工程指示 / 要求簡箋(E.I.)

工程指示編號：EI / 7829 / 24

工程名稱：將軍澳日出康城 11

工程項目：幕牆 大貨室內鋁板收口  
(ACAD AGBF AB) 石矢牆

TI AB

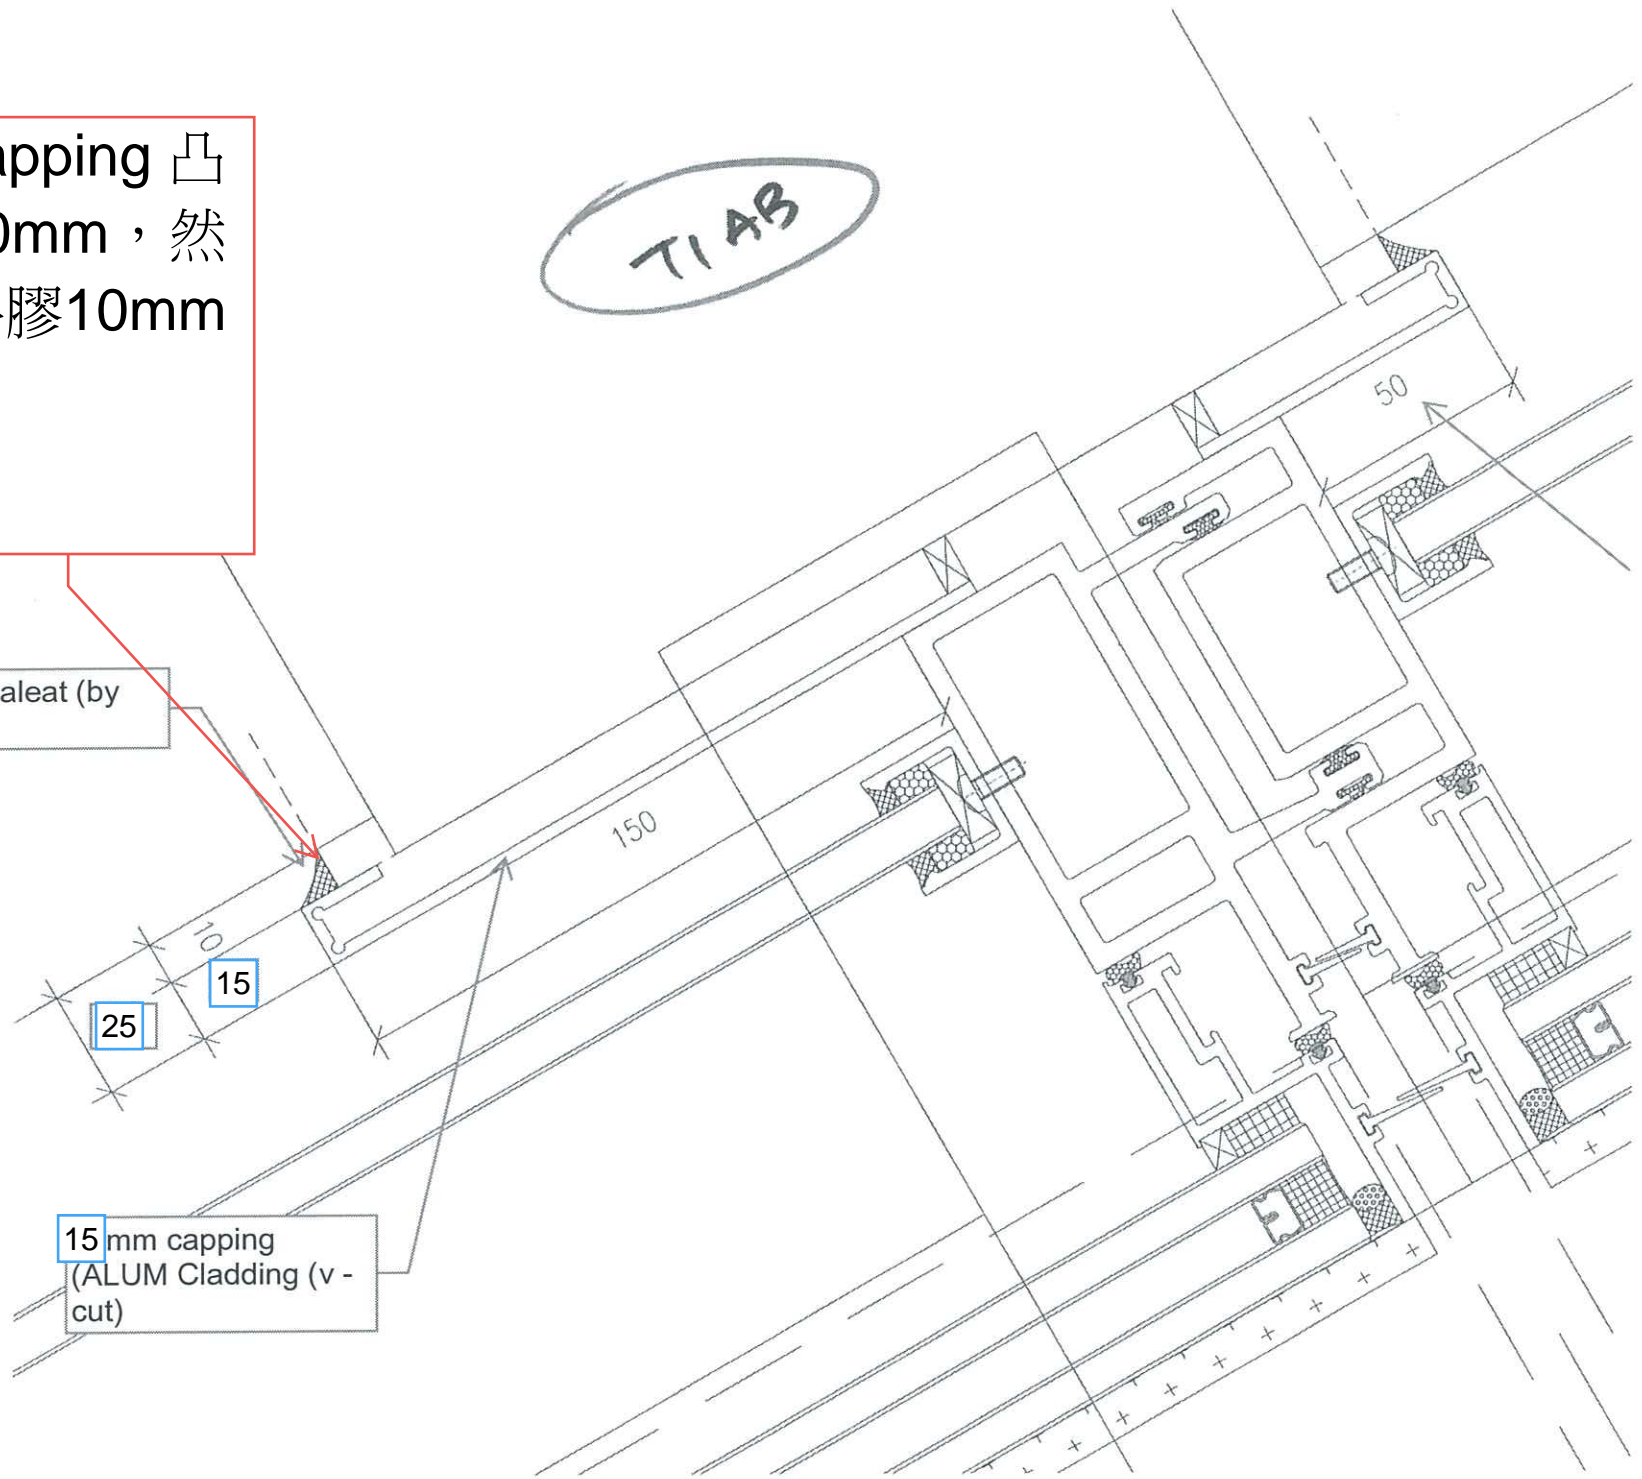
鋁capping 凸  
出10mm，然  
後斜膠10mm

鋁capping 凸  
出10mm，然  
後斜膠10mm

10 mm sealeat (by others)

15 mm capping  
(ALUM Cladding (v-cut))

T2, T3  
AG, BF 單位

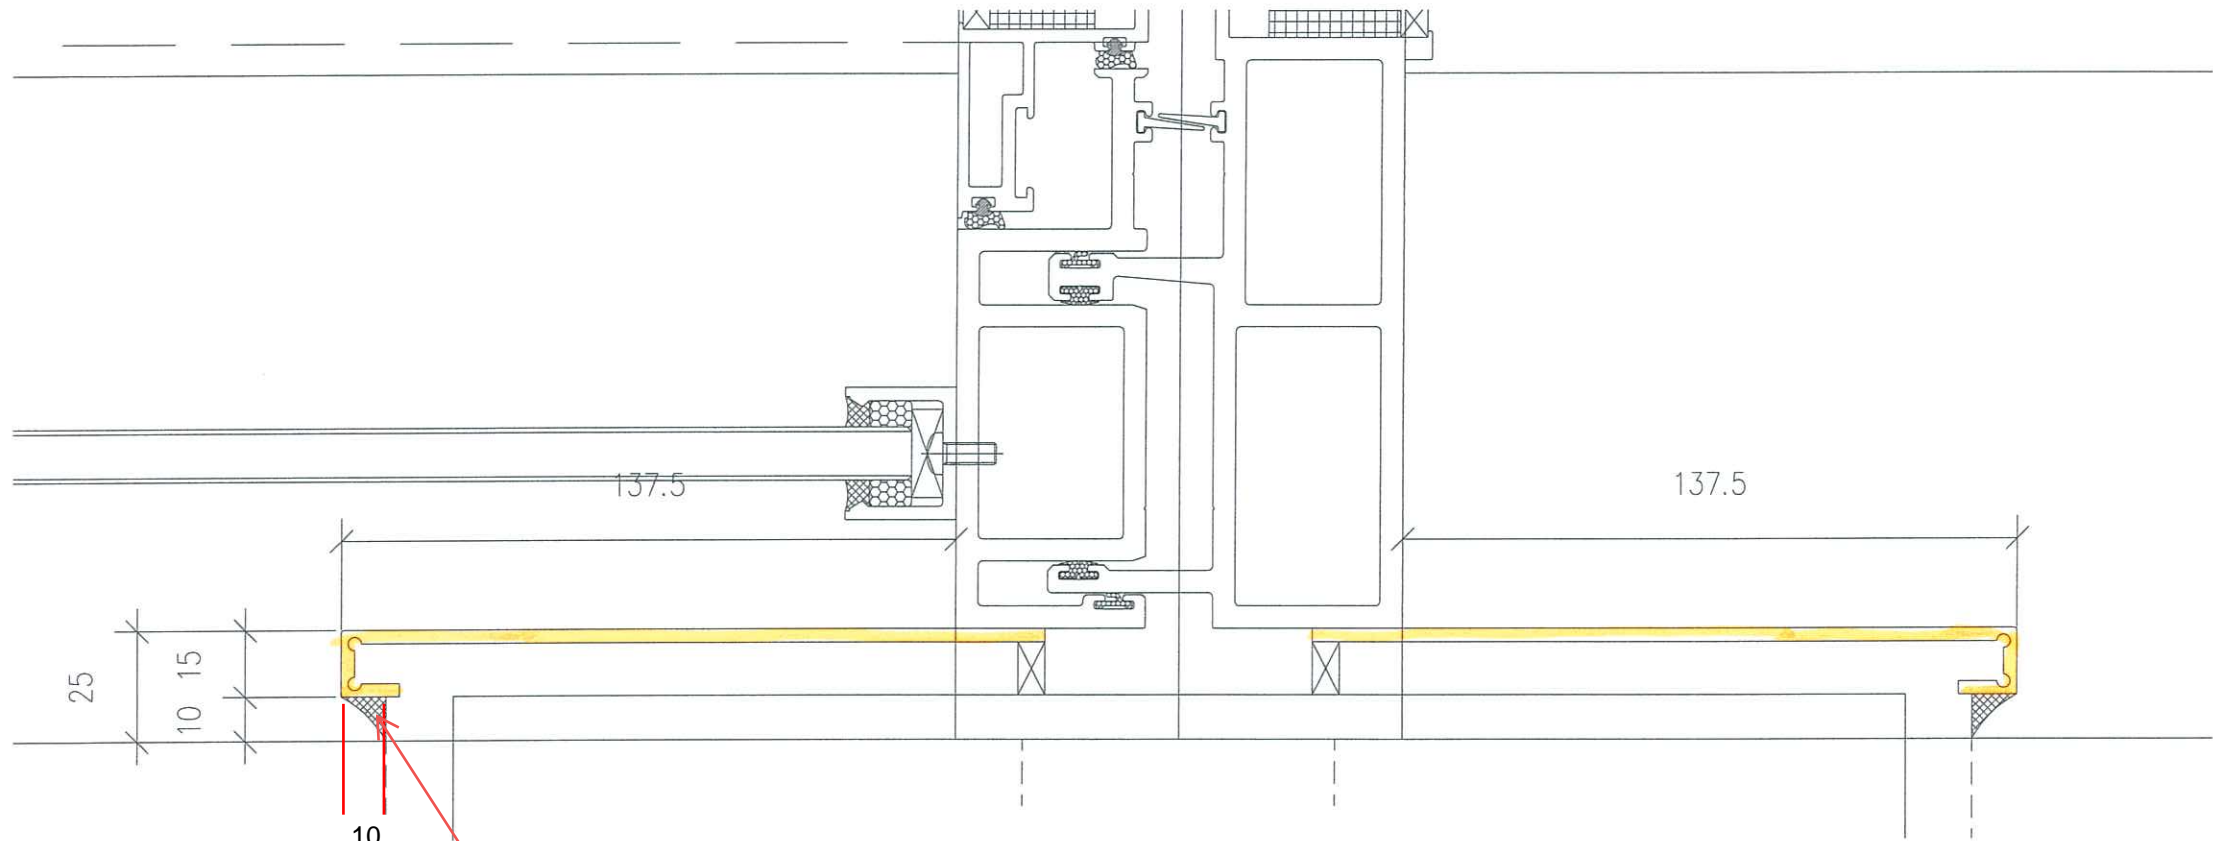
鋁capping 凸  
出10mm，然後斜  
膠10mm

T2, T3  
AC, AD單位

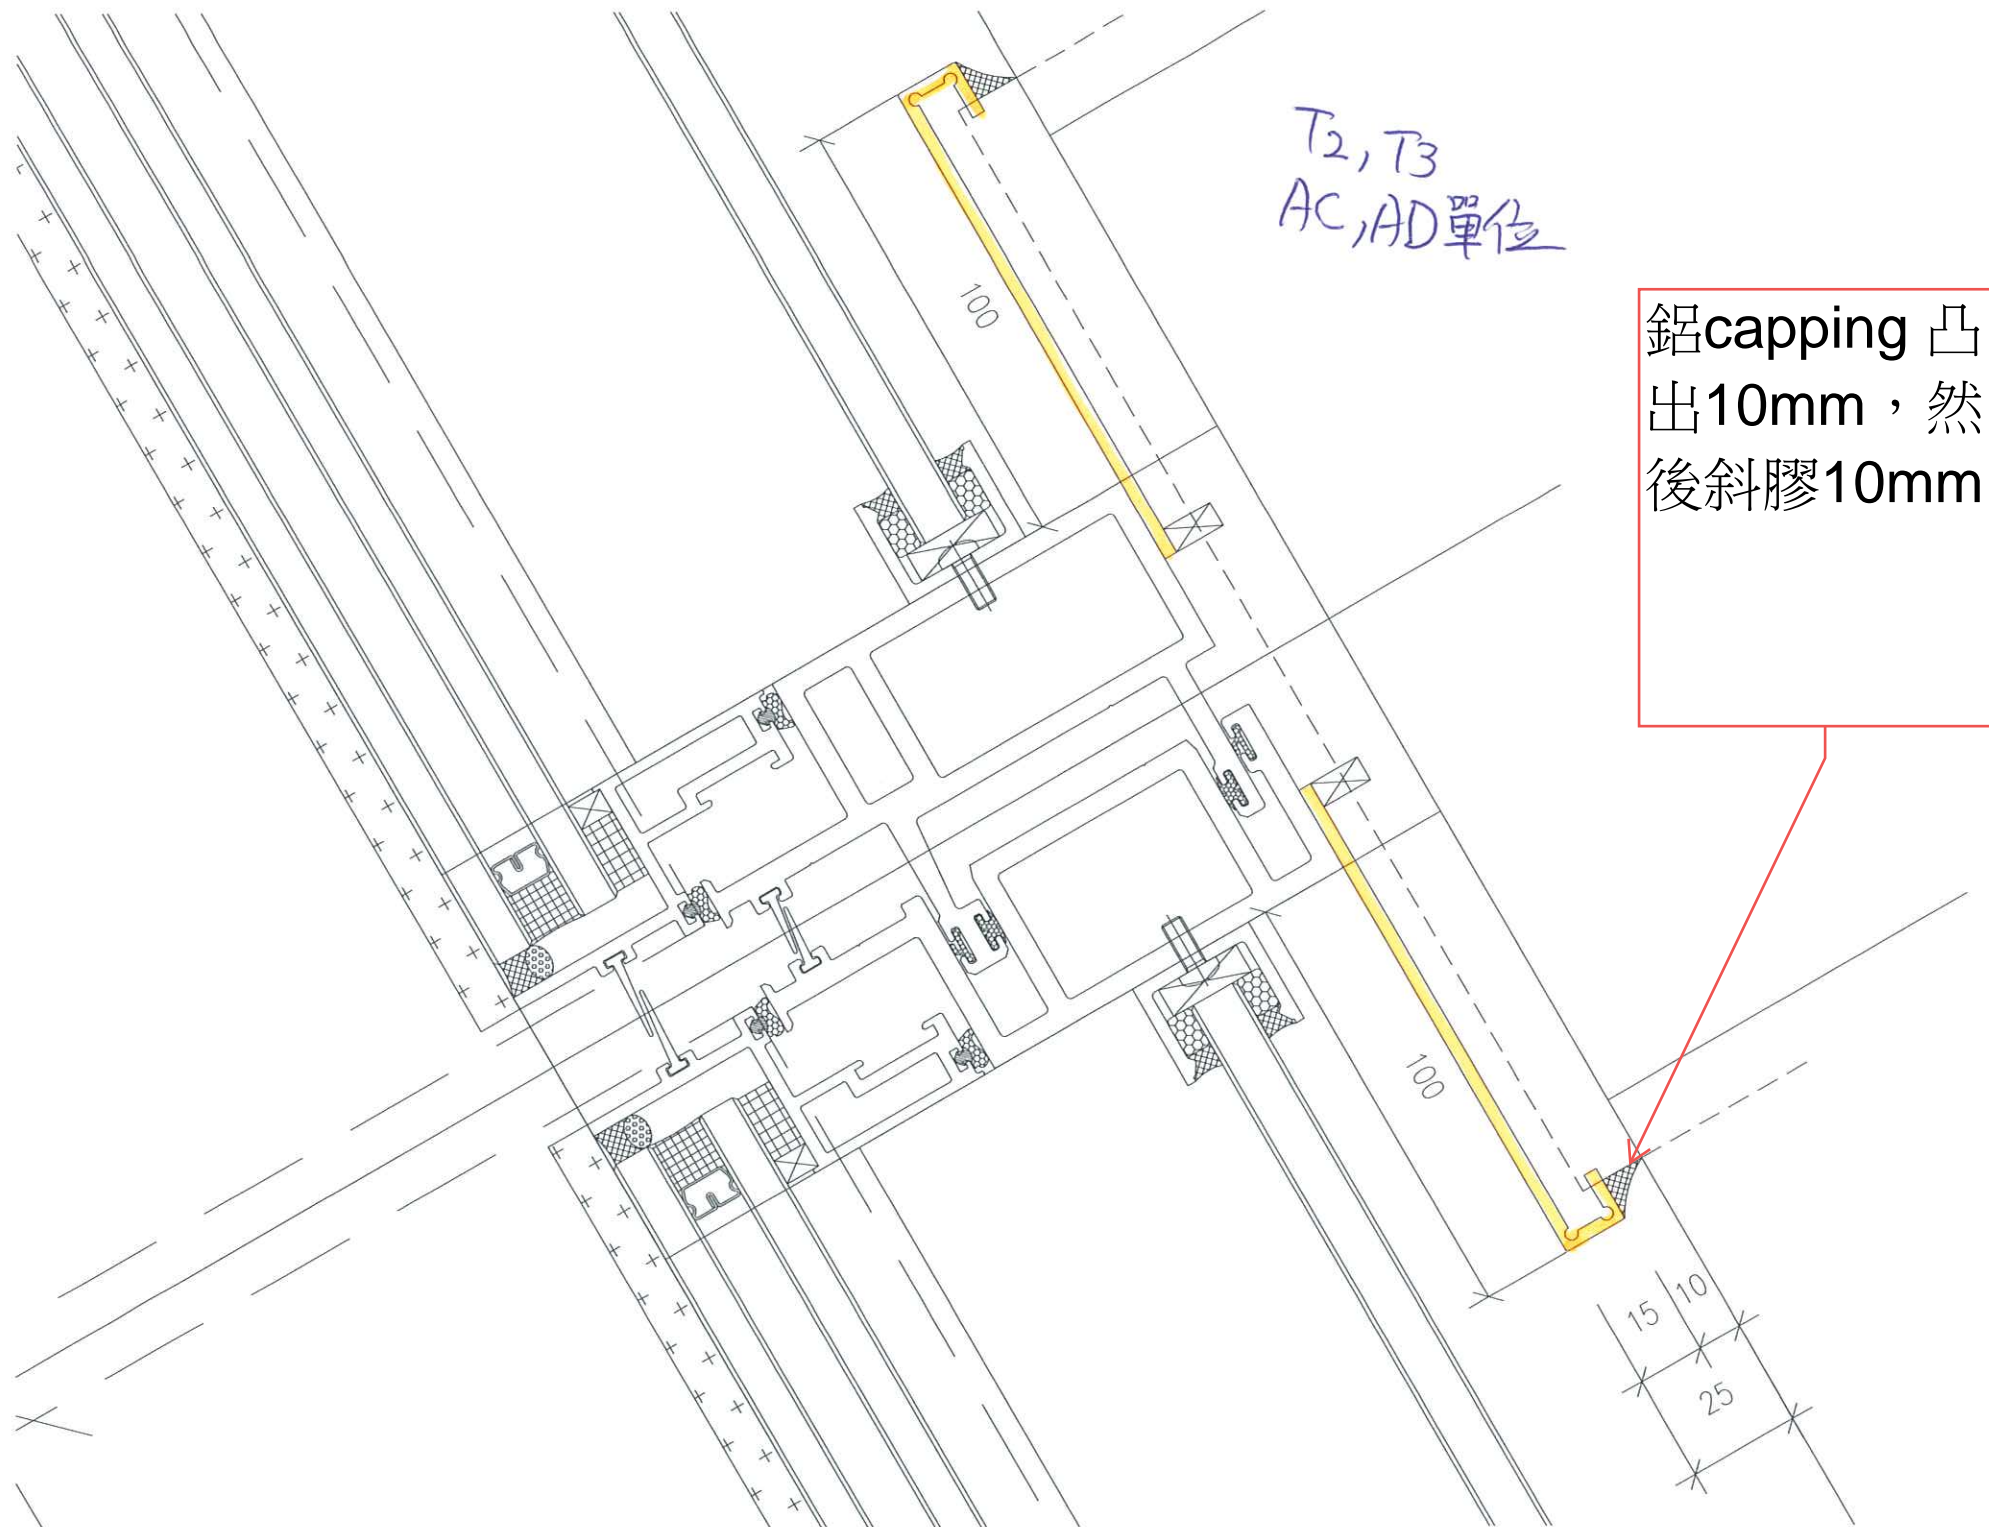
鋁capping 凸出10mm, 然後斜膠10mm
